**Grandi Captazioni - Interventi urgenti di potenziamento, adeguamento,
ristrutturazione adduttrice principale Acquedotto Giardino**

**SEPARAZIONE CONDOTTE GIARDINO E INSTALLAZIONE
IMPIANTO DI RILANCIO SU CONDOTTA IN ACCIAIO**

**RELAZIONE SULLE INTERFERENZE
2° INTEGRAZIONE**

Si riportano nella presente relazione le controdeduzioni alle osservazioni formulate dal DPE – Dipartimento Infrastrutture e Trasporti DPE 015 - Servizio Genio Civile Regionale Di Pescara con nota del 19/04/2023 Protocollo Nr.0173096/23 e le conseguenti integrazioni degli elaborati progettuali.

Planimetria Campo Pozzi di San Rocco

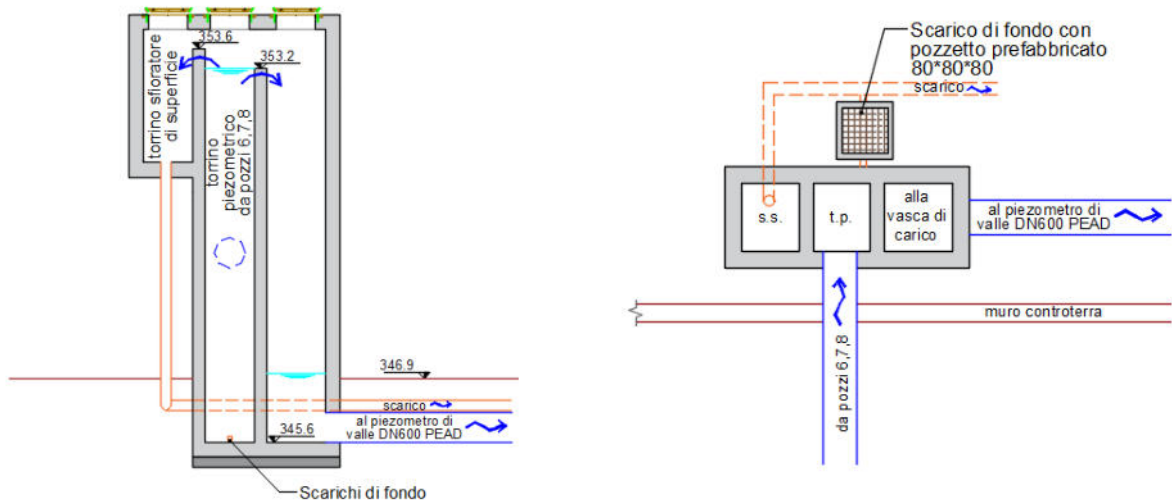
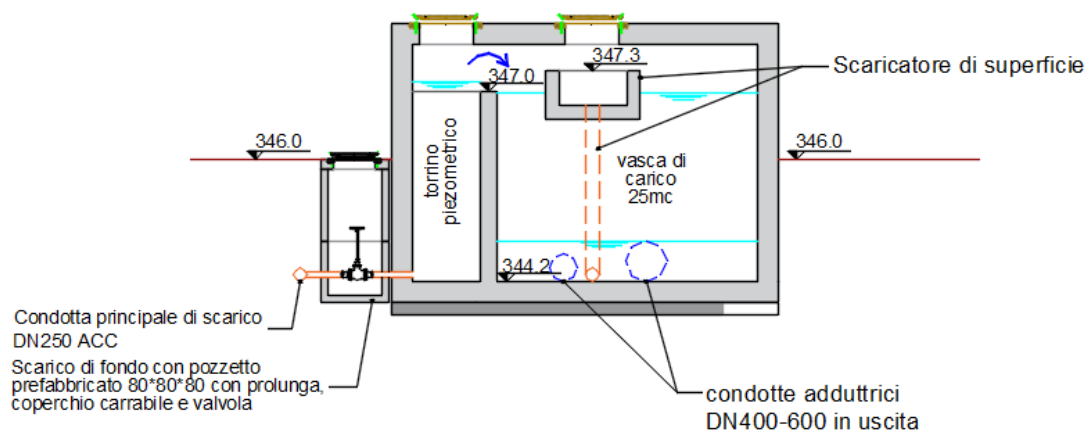
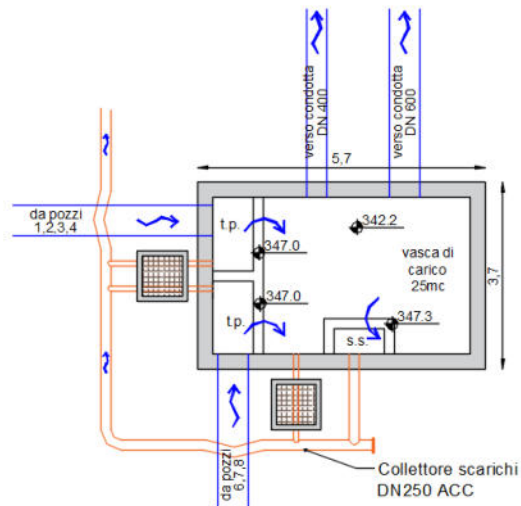
Le dimensioni planimetriche dei torrini piezometrici e della vasca di carico in c.a., sono riportati nella tavola grafica di progetto G.05 e sono nel seguito richiamate:

- torrino a servizio dei pozzi del piazzale superiore 1,8*4,7 m;
- torrino di valle al servizio di tutti i pozzi e vasca di carico 3,7*5,7 m;

In fase di progettazione esecutiva, da sviluppare in seguito ad aggiudicazione dei lavori mediante appalto integrato del medesimo progetto definitivo, si chiede che l'esecutore approfondisca sia gli aspetti idraulici (relativi soprattutto al controllo dei livelli nei torrini piezometrici e nella vasca di carico per limitare i fenomeni di colpo d'ariete nelle condotte in pressione, con particolare riguardo alla depressione nei vertici alti dei pozzi e nel tratto superiore delle condotte di adduzione, dal campo pozzi a 350 m s.m. al fondovalle Tirino sotto Piazza della Repubblica, a 250 m s.m.), sia agli aspetti di progetto esecutivo delle strutture in c.a. (verifiche degli spessori assegnati alle pareti in c.a. e dimensionamento dei ferri di armatura, verifica delle fondazioni previa caratterizzazione geologica-geotecnica dei terreni di appoggio).

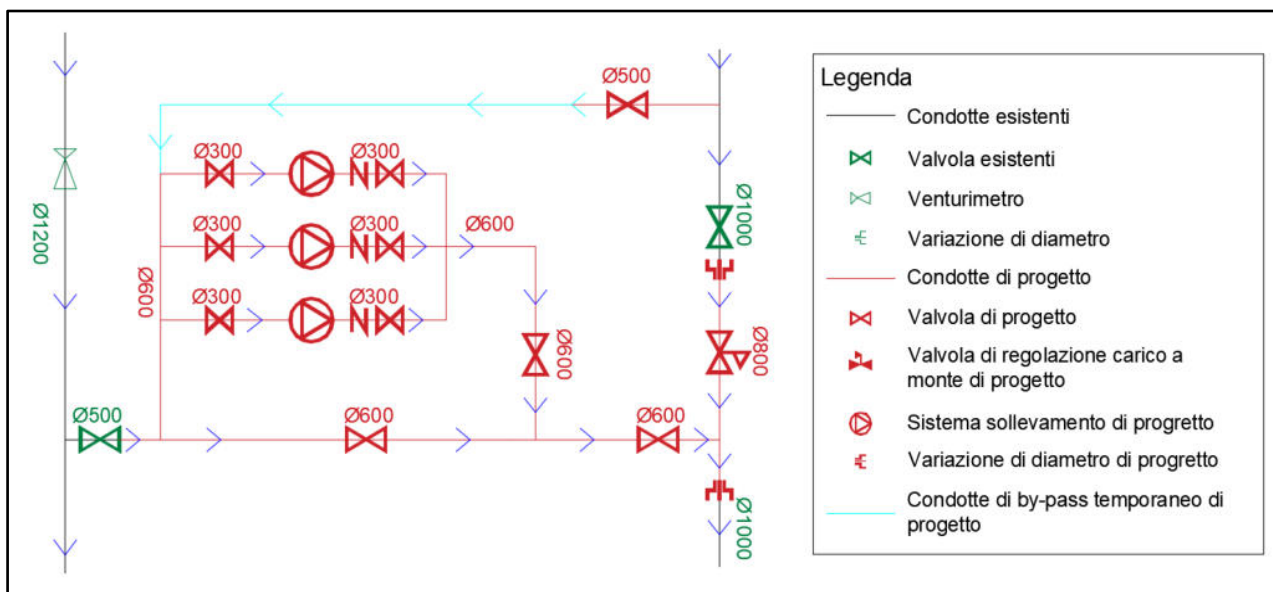
Fra il pozzettone interrato, con copertura carrabile, ed il vicino edificio in epigeo distante 10 m è presente un piazzale, scolante verso il vicino alveo del fiume Pescara, che scorre sotto il viadotto autostradale (vedasi foto).

Interventi di disconnessione adduttrici
all'interno del Partitore n.2 - Tocco Zero

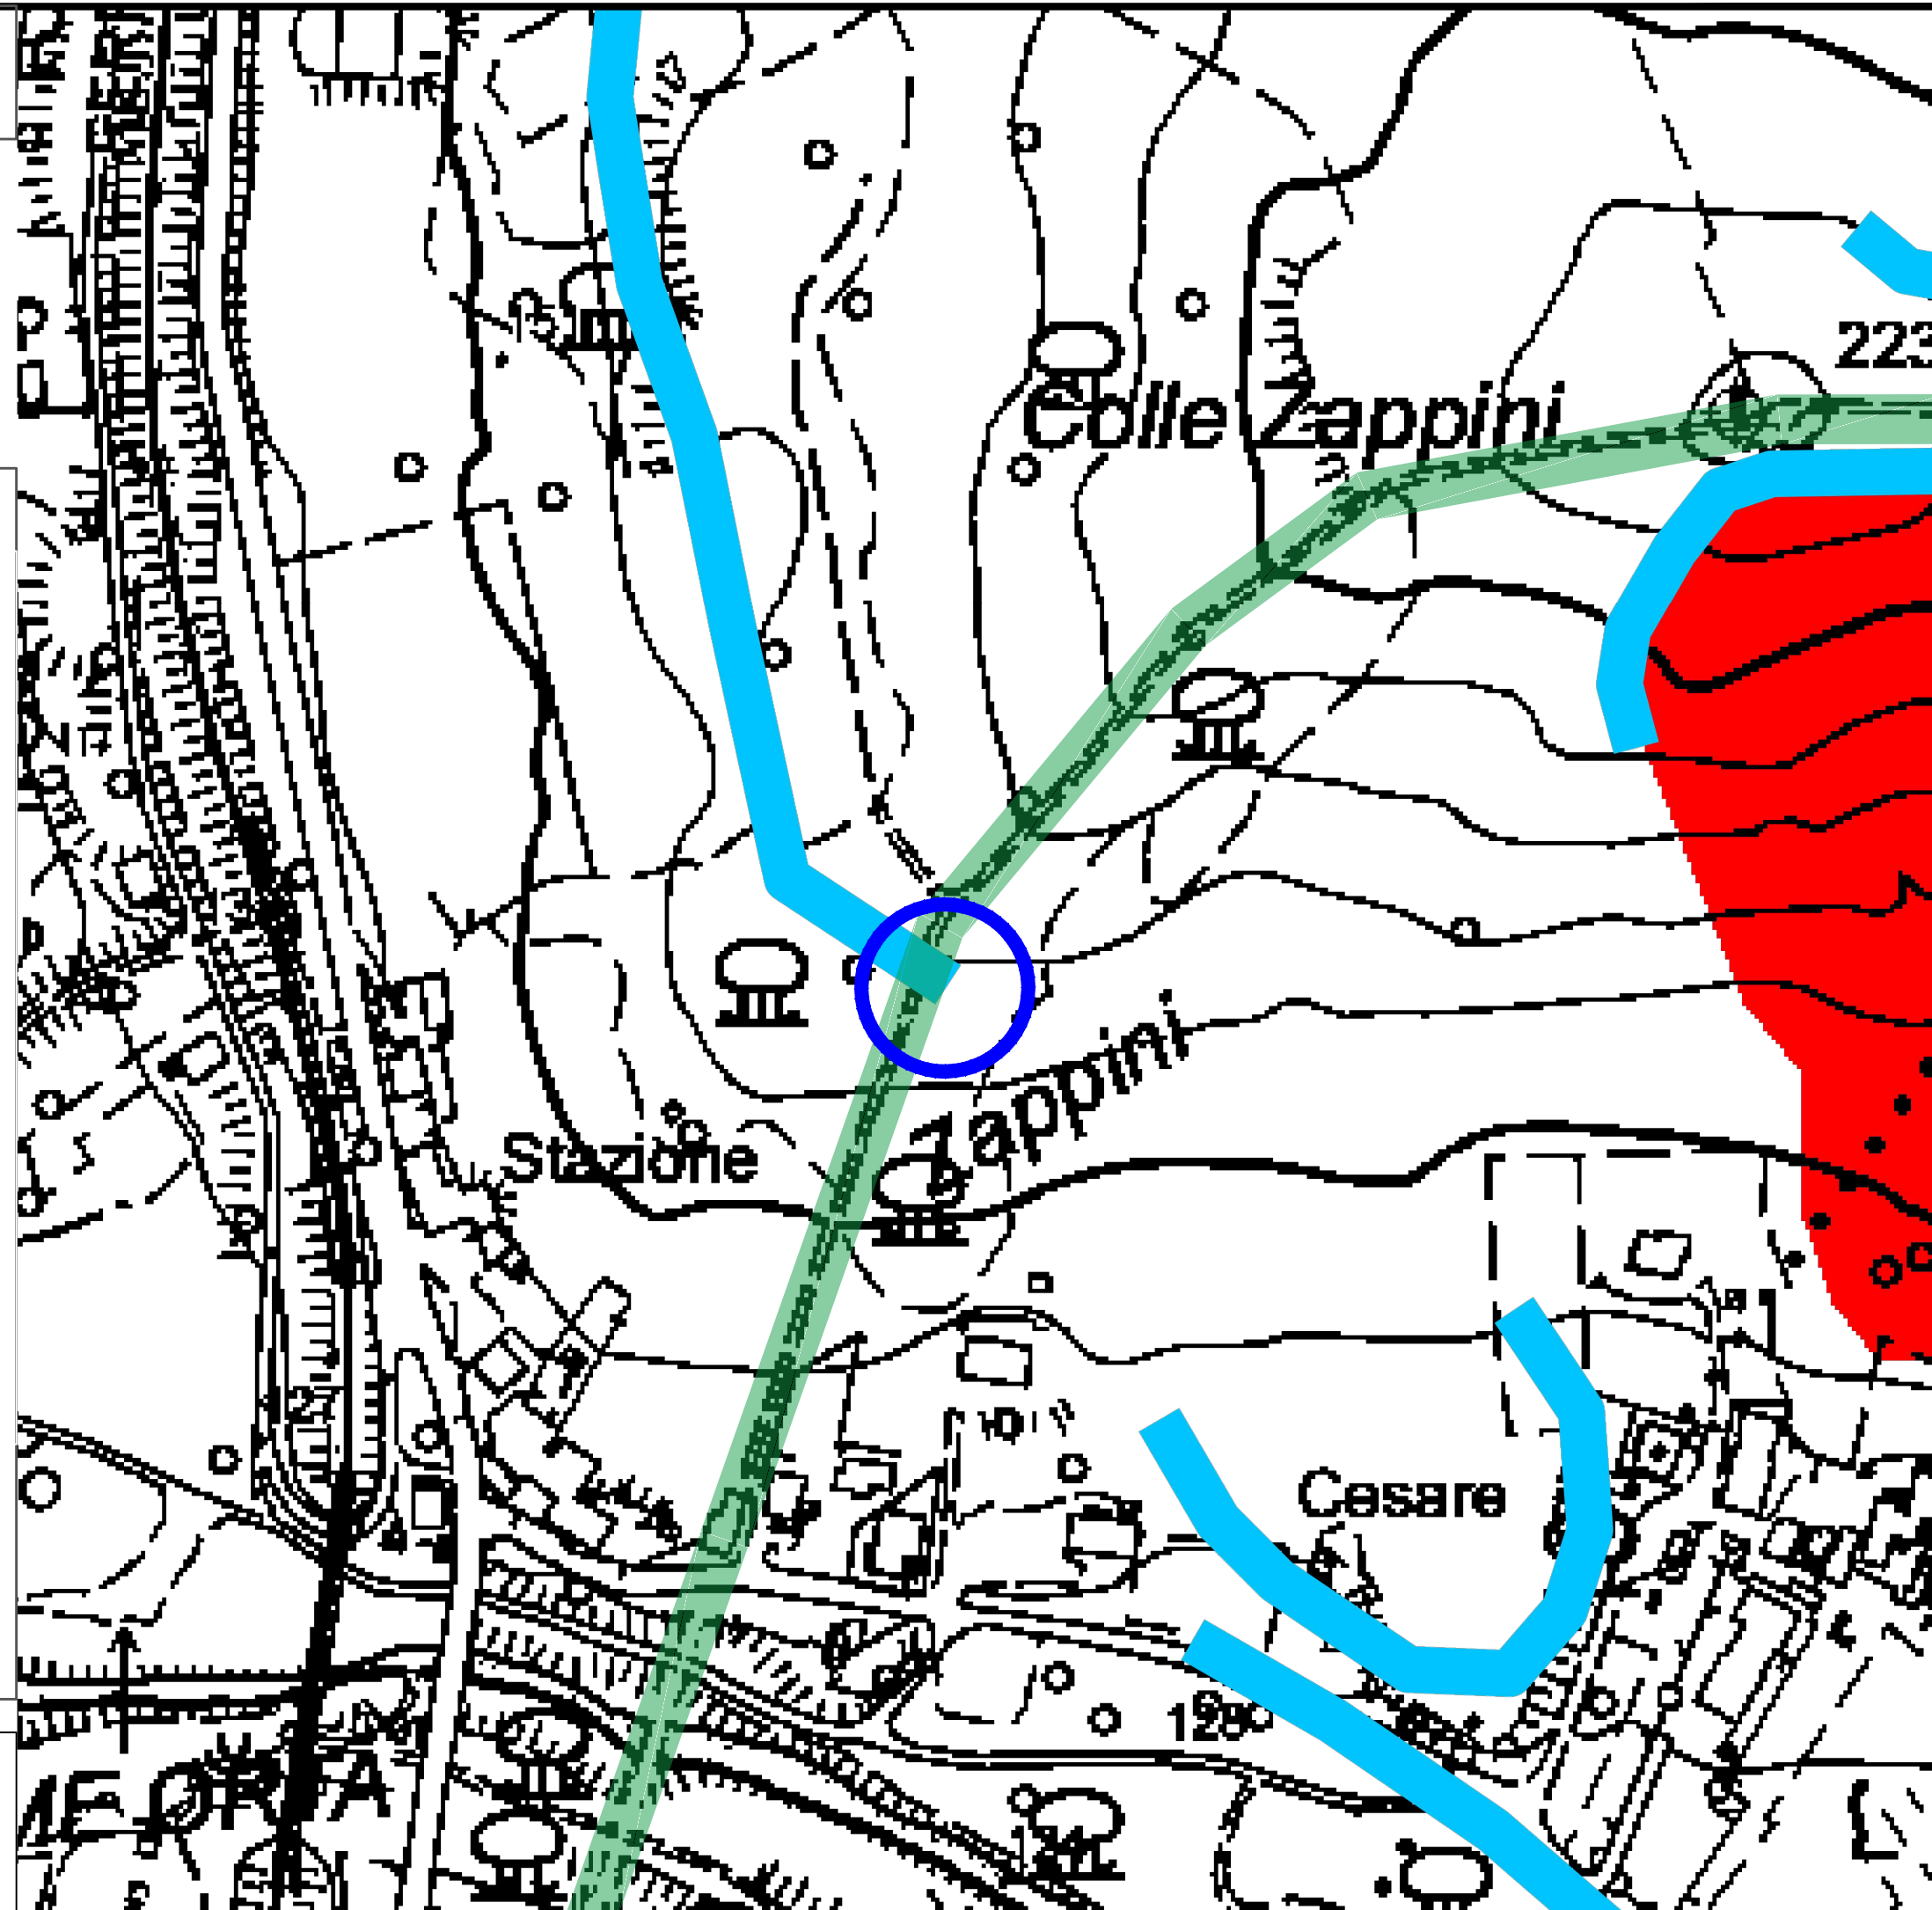
- Partitore 2 (Tocco Zero):

L'intervento prevede la disconnessione delle due condotte (con tubazioni in c.a. precompresso e acciaio); per la lavorazione sono previsti scavi di modesta entità per scoprire una porzione di condotta per pochi metri e per demolire parte della copertura del pozzetto partitore allo scopo di allargare la botola in ingresso e permettere lavorazioni più agevoli.

**Intervento locale su condotta
esistente con morse antifuga in
località Colle Zappini**

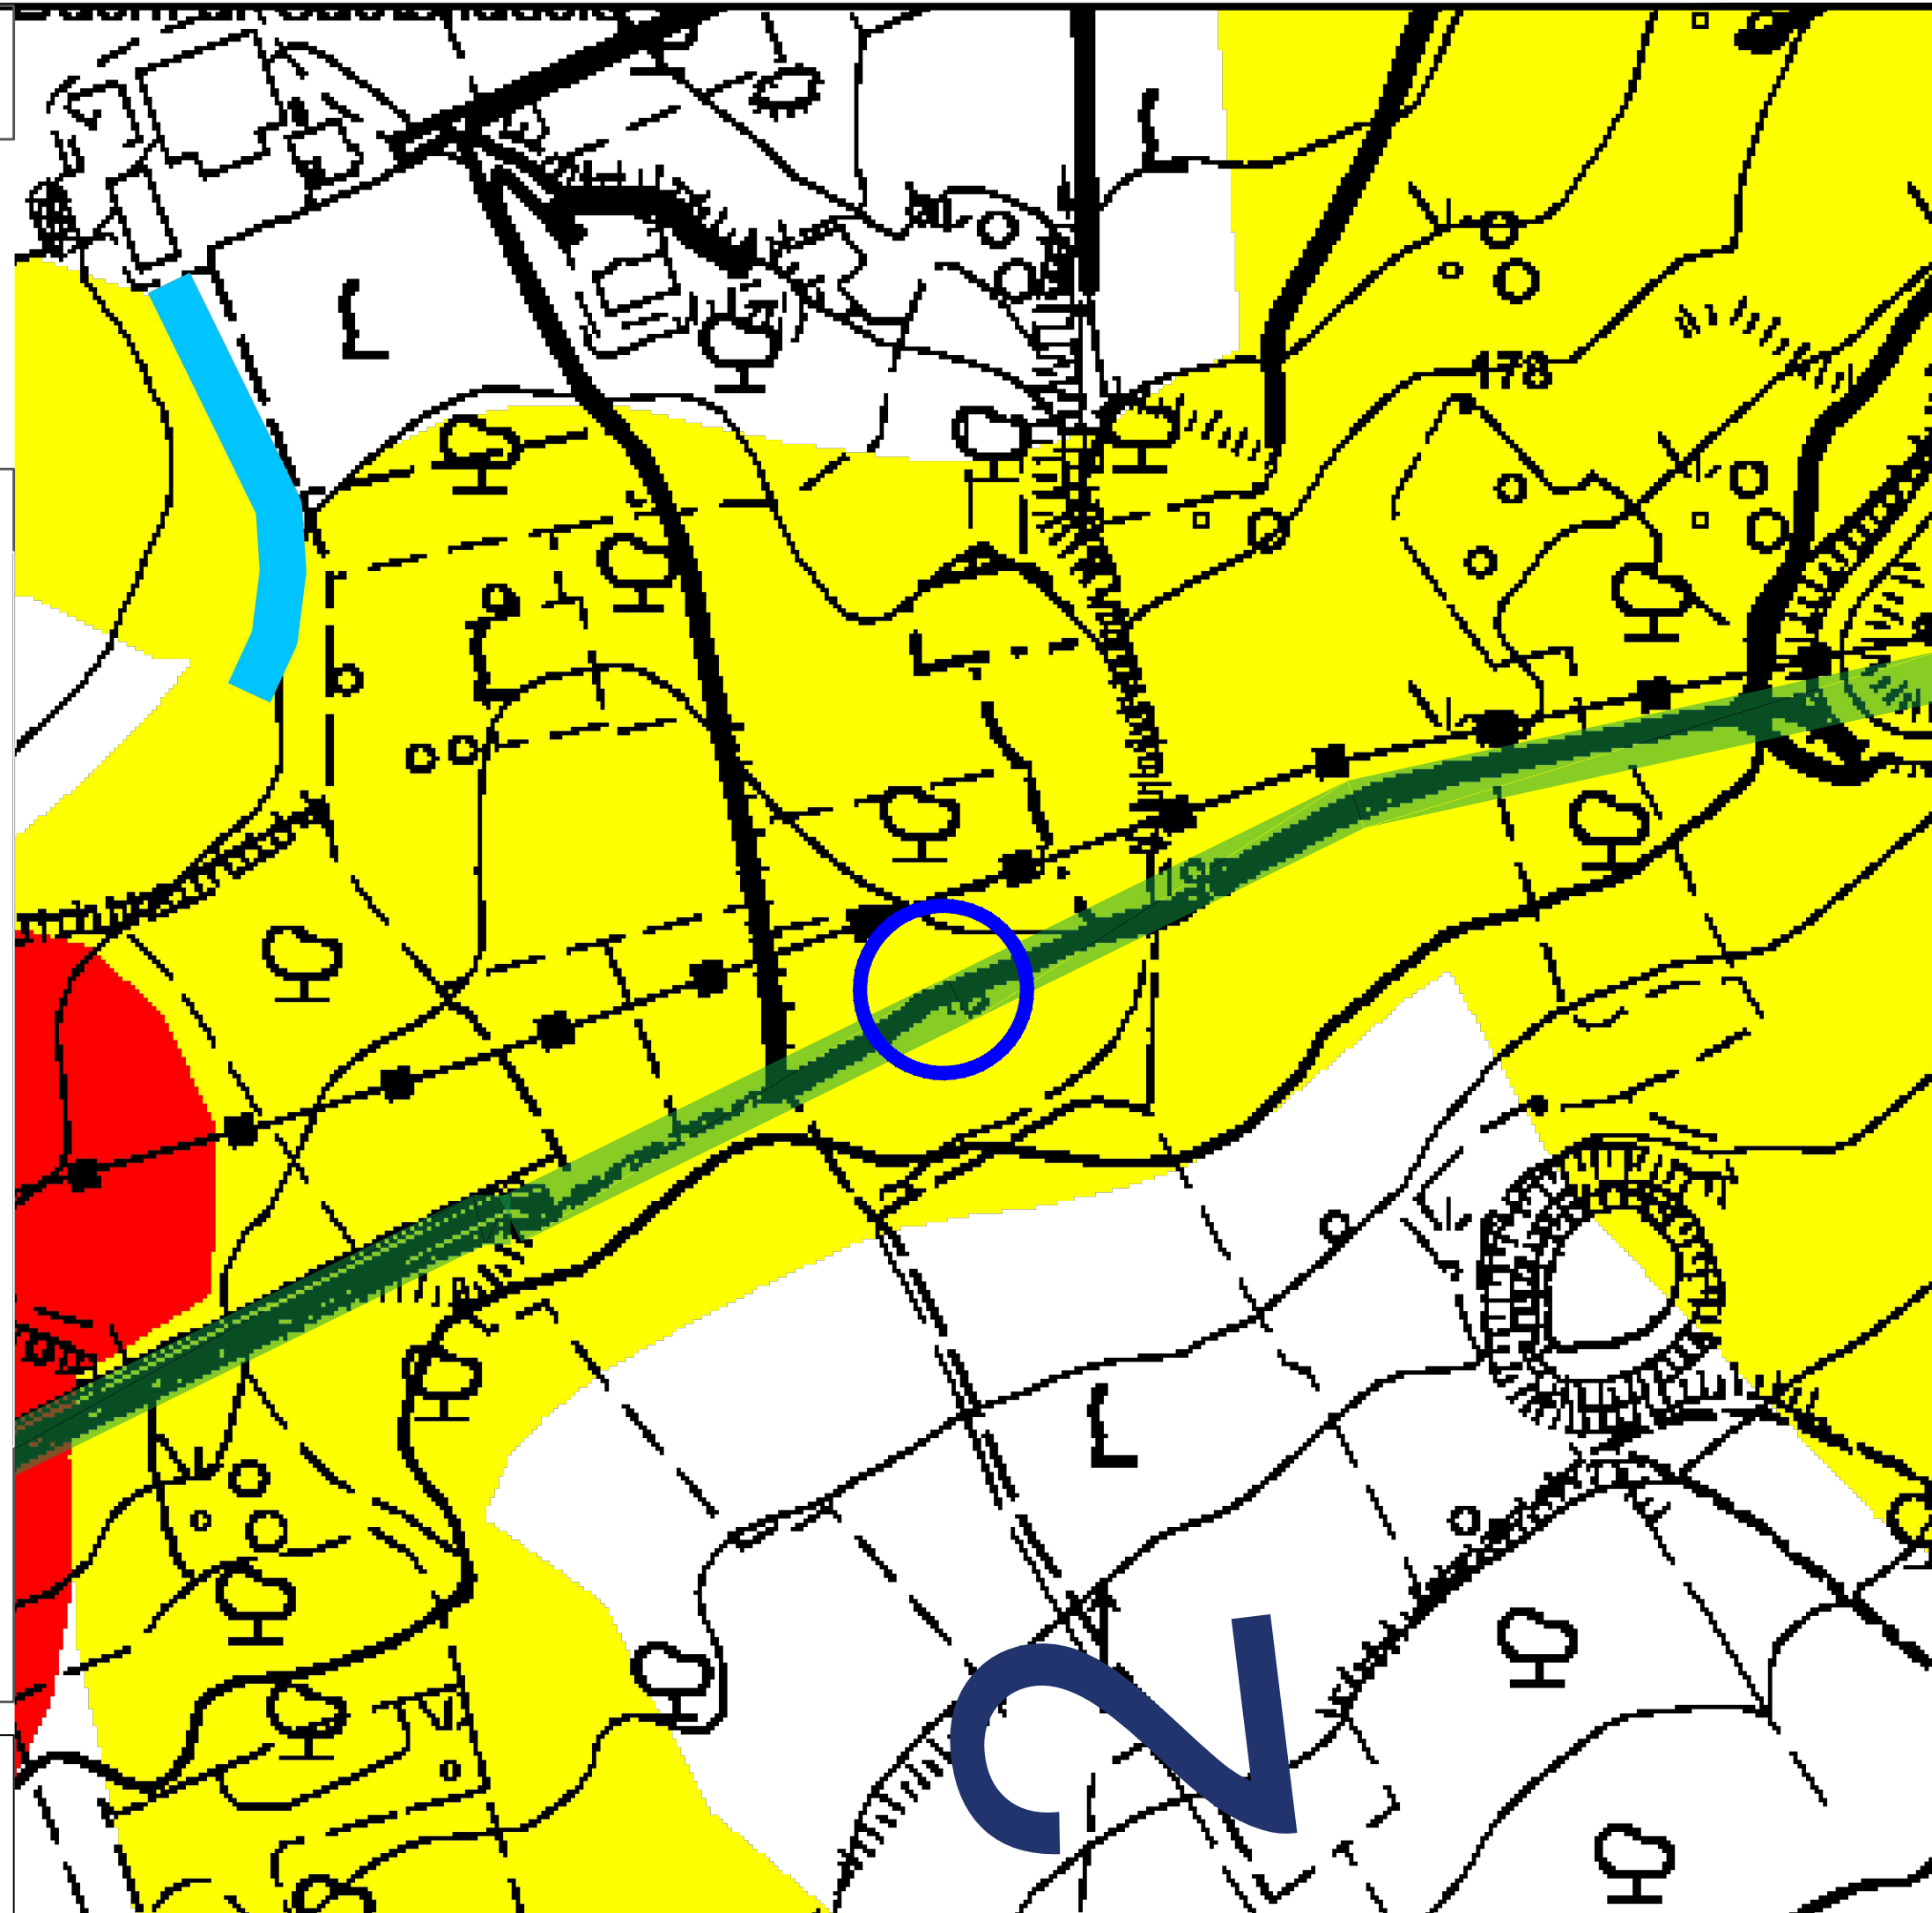
- Intervento di manutenzione straordinaria e puntuale su condotta in località Colle Zappini (a valle del Partitore n.6):

L'intervento consiste nell'istallazione, su un breve tratto, di morse antifuga che impediscono il movimento assiale delle condotte in corrispondenza dei giunti a bicchiere senza interruzione del servizio e con volumi di scavi limitati e puntuali con contestuale e rinterro con materiale arido idoneamente costipato;
